Extension du bassin de baignade de Grande Anse
à Petite Ile

Mémoire en réponse à l'avis de la MRAE du 10/08/2023

La Mission Régionale d’Autorité Environnementale (MRAE) a formulé un avis, émis sous la référence n°MRAE 2023APREU9 en date du 10 août 2023, relatif au projet d’extension du bassin de baignade de Grande Anse sur la Commune de Petite Ile.

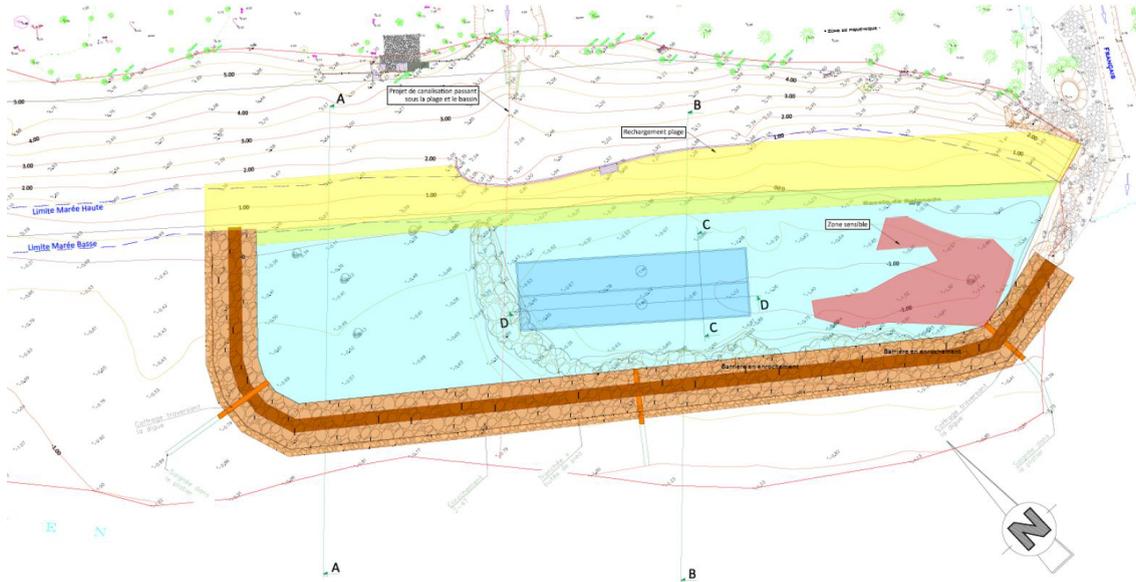
L'itinéraire technique retenu pour la mise en œuvre des enrochements prévoit la conservation des principaux peuplements situés au nord-ouest du futur bassin et au sud-est de l'actuel bassin (zones naturelles à enjeux forts et moyens). Toutefois, les plans à l'échelle 1/200 annexés au dossier laissent présager paradoxalement la réalisation de la

La cartographie fine ne fait pas apparaître de massifs coralliens au niveau des blocs de la protection en enrochement actuelle.

Comme précisé dans la mesure E01 (pages 287 et 288 de l'étude d'impact), de manière à limiter toute interaction des travaux avec les colonies coralliennes de forte sensibilité, une délimitation précise des zones sensibles sera aussi faite préalablement aux travaux par le coordinateur environnemental. Dans le cas où des interactions (même indirectes) pouvaient être pressenties, il sera réalisé un accompagnement environnemental renforcé (surveillance en PMT) avec balisage des zones sensibles, permettant de limiter les effets sur les milieux et espèces remarquables.

Vue en plan du projet initial envisagé pour la protection en enrochement (p.371 de l'étude d'impact)

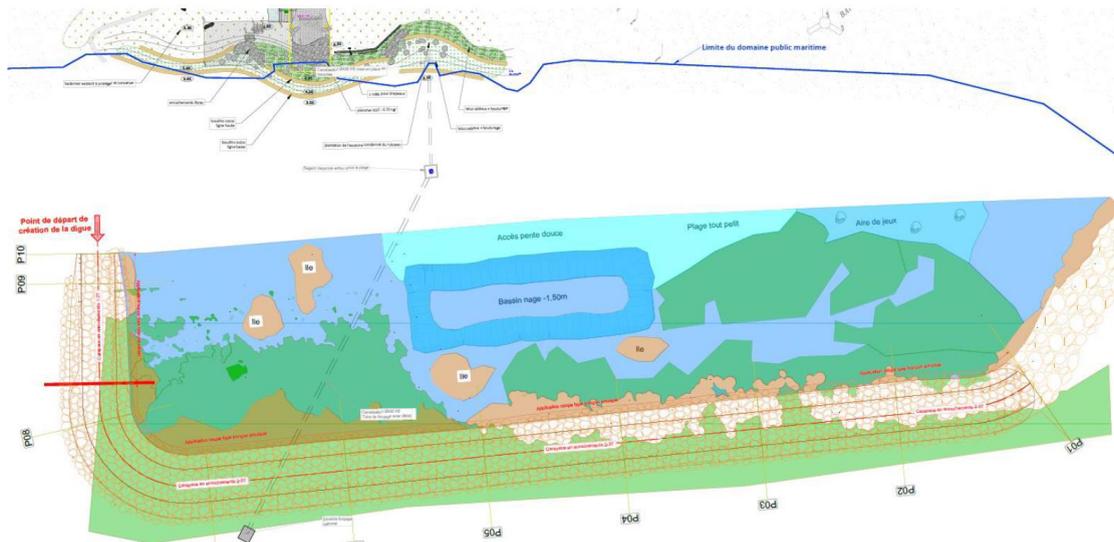
Le projet a connu des évolutions notamment pour éviter les zones à enjeux. Une des modifications au Sud-Est a été de raccourcir le cordon de protection afin de ne plus impacter les colonies coralliennes.

Pour la zone Ouest, l'impact avait été initialement jugé trop important sur le platier existant, ainsi, la surface du bassin avait été réduite (voir le projet avant/après corrections en page suivante).

Vue en plan de l'aménagement du bassin retenu (p.372)

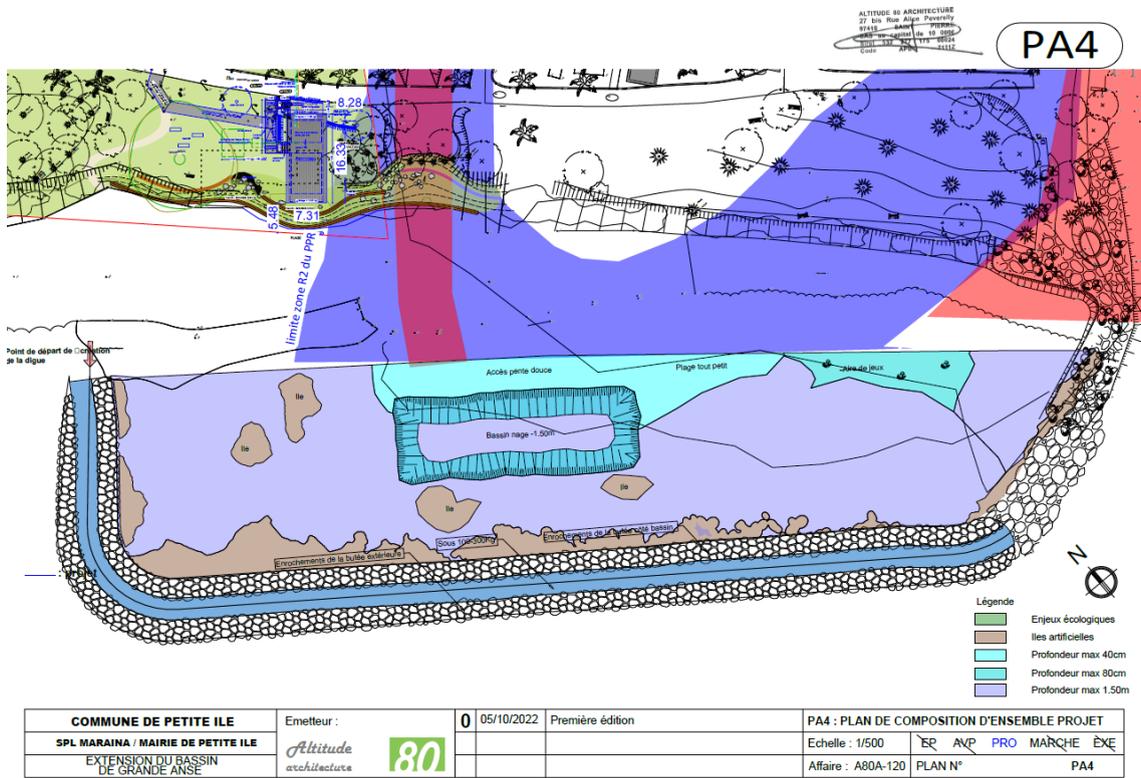
■ L'étude d'impact traite de la thématique des « risques naturels » sous l'angle réglementaire du plan de prévention des risques naturels approuvé le 29 décembre 2017 sur le territoire communal (PPR « inondations » et « mouvements de terrain ») et du porter à connaissance des risques littoraux datant de mai 2014.

Toutefois, il convient de relever que le chapitre 7 portant sur la compatibilité avec les documents de planification ne traduit pas les données réglementaires correspondantes.

Le §2.11 de l'étude d'impact (pages 239 à 241) dresse un état des lieux de l'exposition au risque et présente la situation du projet vis-à-vis des cartographies d'aléa approuvées ou portées à connaissance.

Il a été choisi de ne pas dupliquer la présentation des zonages réglementaires associés à la prévention des risques dans la partie dédiée à la description des documents de rang supérieur, dans un souci de cohérence et de maîtrise du volume de l'étude d'impact ; celle-ci comptant déjà 436 pages hors annexes.
